Beknopte waterparagraaf Martinushof te Tegelen

Aeres Milieu projectnummer AM19468

Concept 2

Van: Geert van Lankveld G.vanLankveld@waterschaplimburg.nl>
Verzonden: maandag 20 april 2020 11:49
Aan: FM_Info
Onderwerp: Ruimtelijk plan Martinushof (Tegelen)

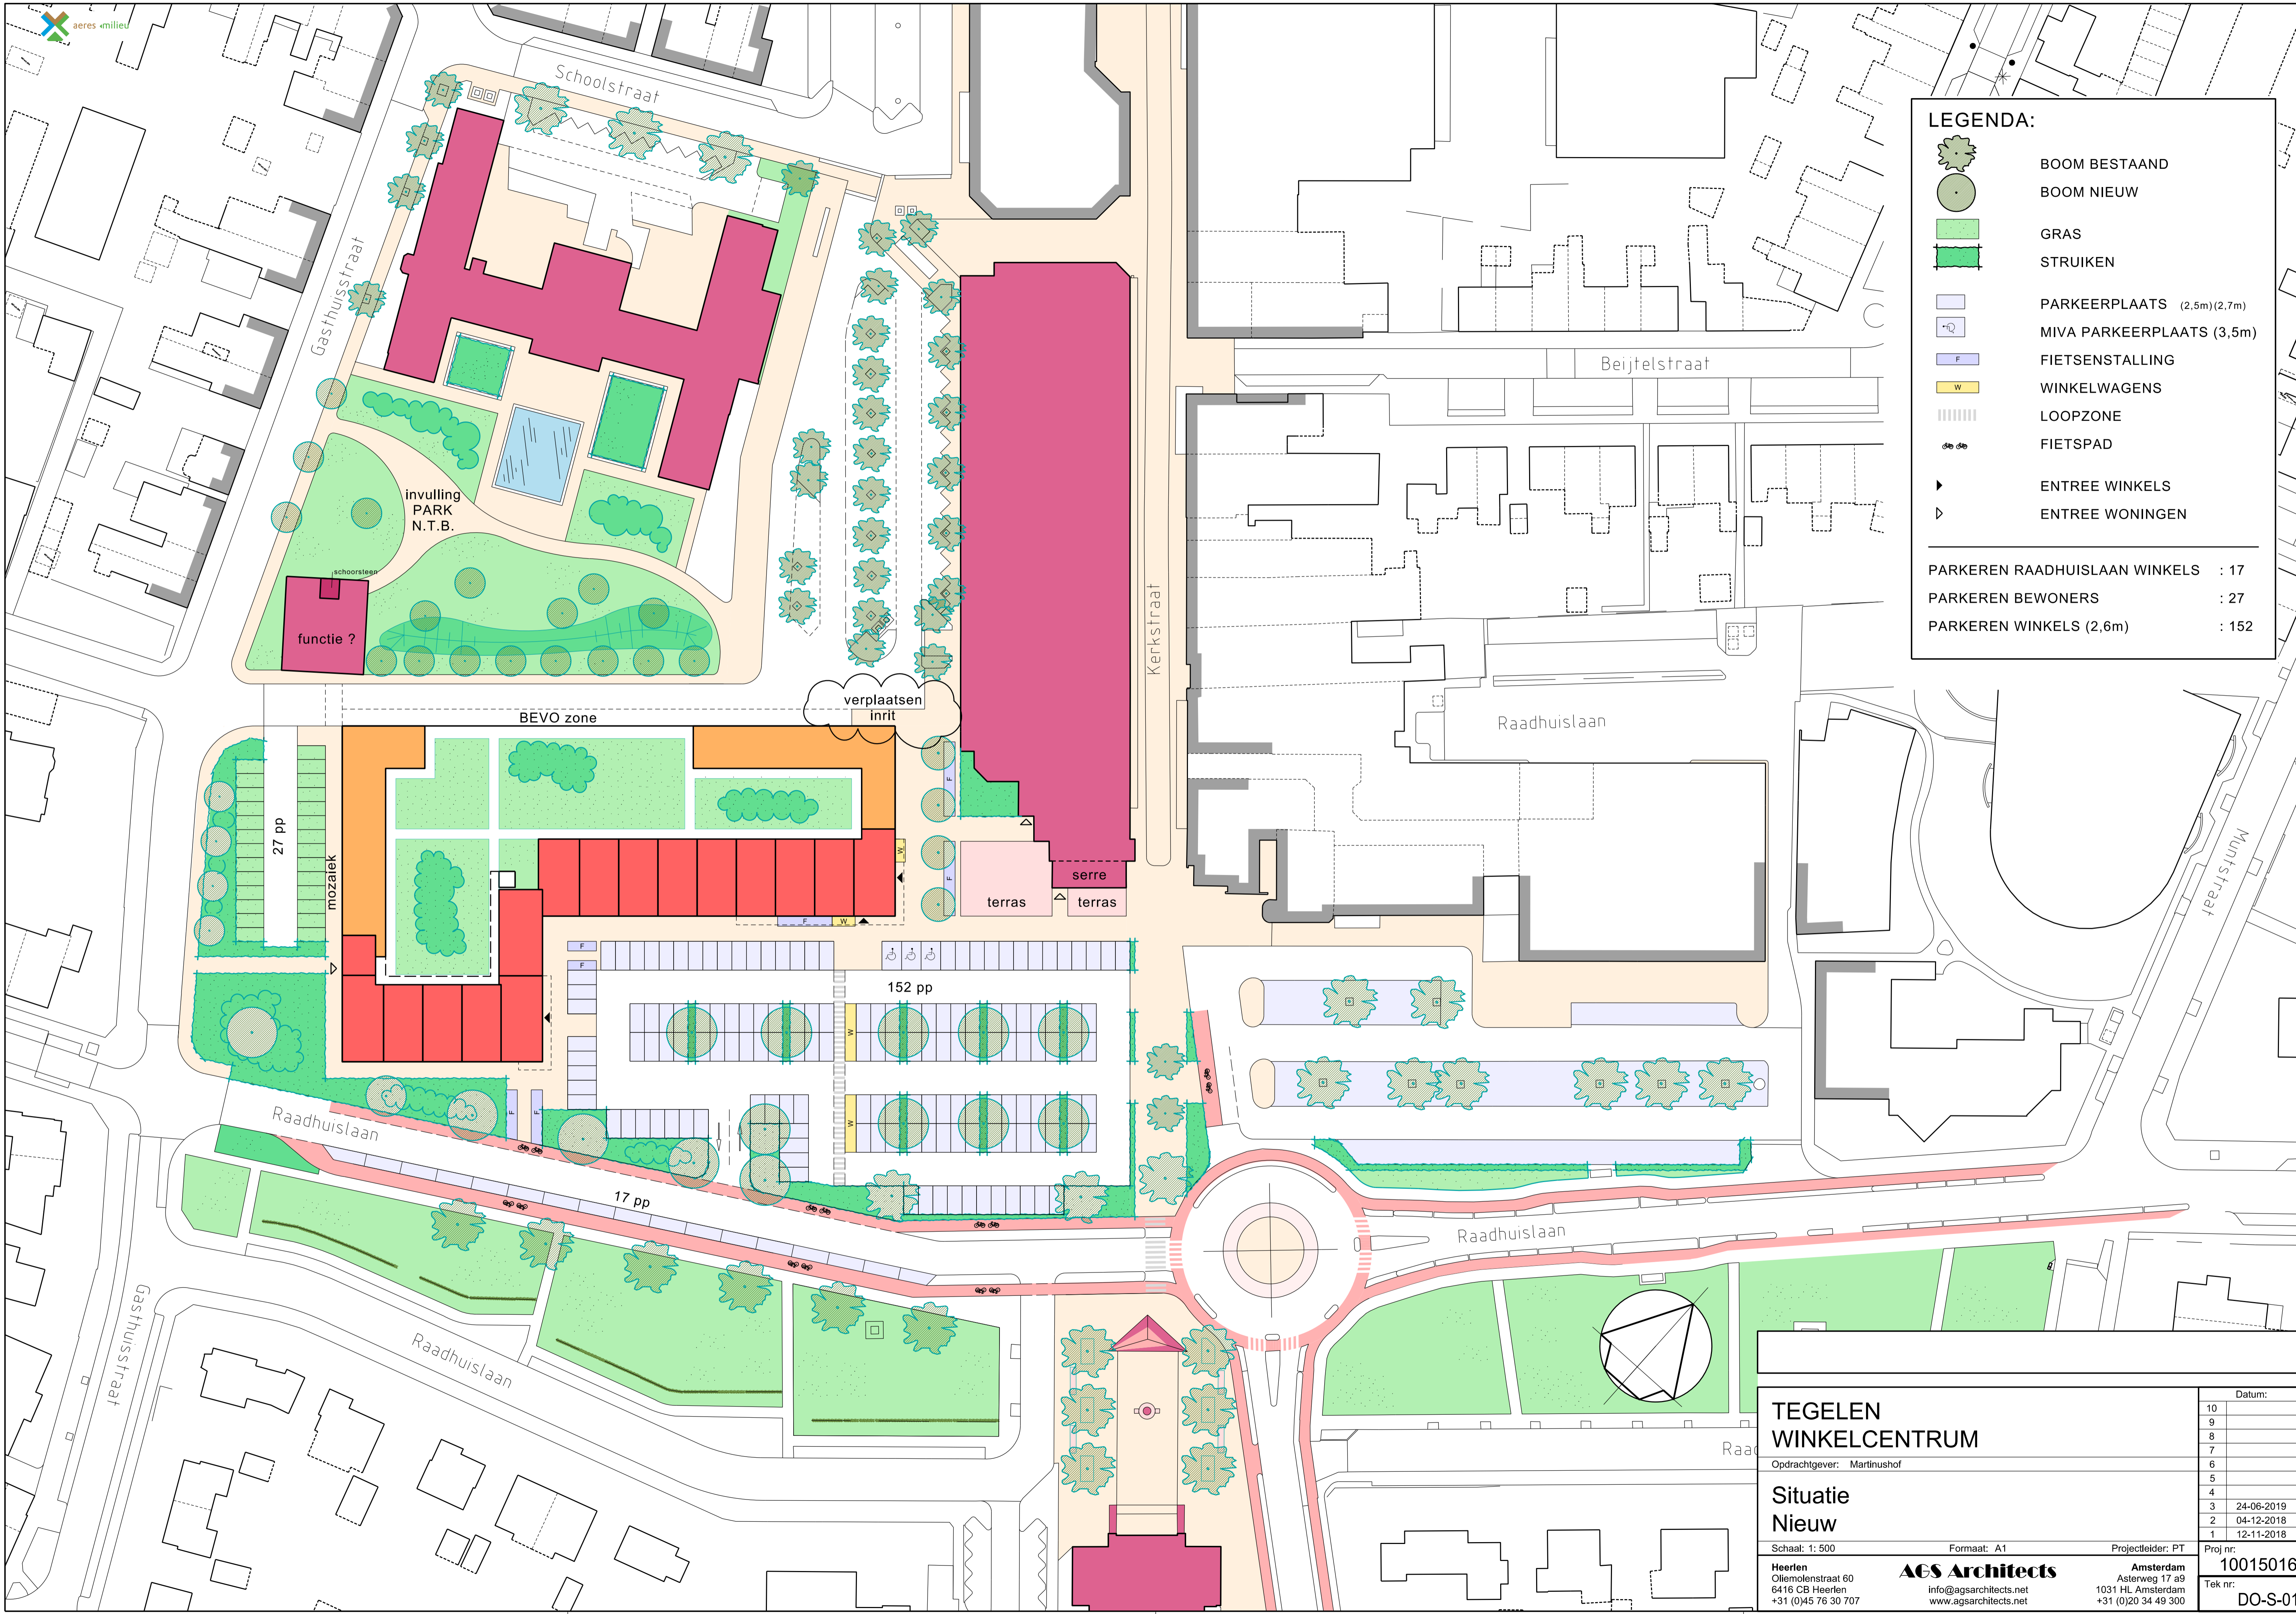
De opsteller van vorenstaande stelt dat niet direct op een oppervlaktewater wordt geloosd. Dit klopt; via een overstortvoorziening van het rioolstelsel wordt, zeker bij piekbuien, echter wel indirect op een oppervlaktewater geloosd. Omdat de eis van het waterschap gebaseerd is op de klimaatverandering adviseer ik u zoveel mogelijk rekening te houden met deze eis.

Waterschap Limburg adviseert om zoveel mogelijk rekening te houden met de bergingseis van 100 mm (gebaseerd op de klimaatverandering) omdat via een overstortvoorziening van het rioolstelsel, zeker bij piekbuien, indirect op een oppervlaktewater geloosd wordt. Dit komt neer op een waterberging van ca. 1.355 m³ voor het plangebied.

Enkele maatregelen zijn reeds opgenomen in het planvoornemen. Zo is ca. 1.450 m² daktuin gepland op nieuwbouw waarbij noordelijk nabij de loskades groene gevels gepland zijn. Hierdoor neemt de minimaal vereiste hemelwaterberging af tot ca. 605 m³.

Deze waterbergingshoeveelheid is voornamelijk toe te schrijven aan het overig verhard oppervlak (als deze niet halfverhard aangelegd wordt). Voor de hemelwaterverwerking noordelijk op het perceel is reeds een wadi van ca. 315 m² ingepast. De resterende waterberging zal ondergronds ingepast dienen te worden. Dit kan middels een ondergelegen IT-riool of afstroom naar waterpasserende bestrating ter plaatse van de parkeervakken. Door onder de parkeervakken IT-krachten of een poreus lava- of grof grind pakket aan te leggen, kan hierin de resterende waterberging verwerkt worden. In dit HWA-stelsel op eigen terrein kan dan ook eenvoudig een vertraagde leegloop naar het gemeentelijk rioelstelsel aangelegd worden.

Binnen het plangebied is voldoende ruimte aanwezig om het hemelwater te verwerken. Geadviseerd wordt om de hoeveelheid dicht oppervlak zoveel mogelijk te beperken om piekafvoeren te vermijden. Door de beperkte infiltratiesnelheid wordt geadviseerd om voldoende noodoverlopen te voorzien en het buitenterrein zo aan te leggen dat bij overlopen van een (deel van de) voorziening het water kan afstromen naar een laagte waar het niet direct overlast veroorzaakt zoals het parkeerterrein. De voorzieningen dienen zodanig gedimensioneerd te zijn dat er geen wateroverlast kan ontstaan en deze voldoen aan de geldende eisen ten aanzien van (hemel)watervoorzieningen. Vanuit het waterschap wordt geadviseerd om een zo groot mogelijke retentie (richting ca. 1.355 m³) aan te leggen.
